Доступная среда

Результаты обследования

1. Территории, прилегающей к зданию (участка)

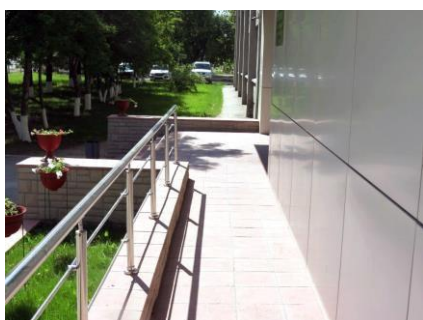
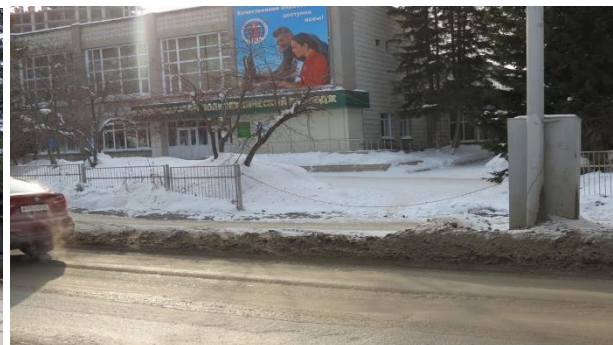
N п/п	Наименование функциональнопланировочного элемента	Наличие элемента			Выявленные нарушения и замечания		Работы по адаптации объектов	
		есть/нет	N на плане	N фото	Содержание	Значимо для инвалида (категория)	Содержание	Виды работ
1.1	Вход (входы) на территорию	есть			Отсутствуют тактильные средства на покрытии пешеходного пути	К,О,С	Нанесение визуальной информации,	Ремонт текущий.

1.2	Путь (пути) движения на территории	есть			Отсутствуют тактильные средства на покрытии пешеходного пути	К,О,С	тактильных обозначений	
1.3	Лестница (наружная)	есть			Отсутствуют тактильные средства на покрытии пешеходного пути.	К,О,С		
1.4	Пандус (наружный)	есть						
1.5	Автостоянка и парковка	есть						
	ОБЩИЕ требования к зоне				п.4.2.1, 4,2,2 СП 59 13330.2012 выполнены. Тактильные средства на покрытии пешеходных путей.	К,О,С

Комментарий к заключению: Установка визуальной информации, тактильных обозначений.
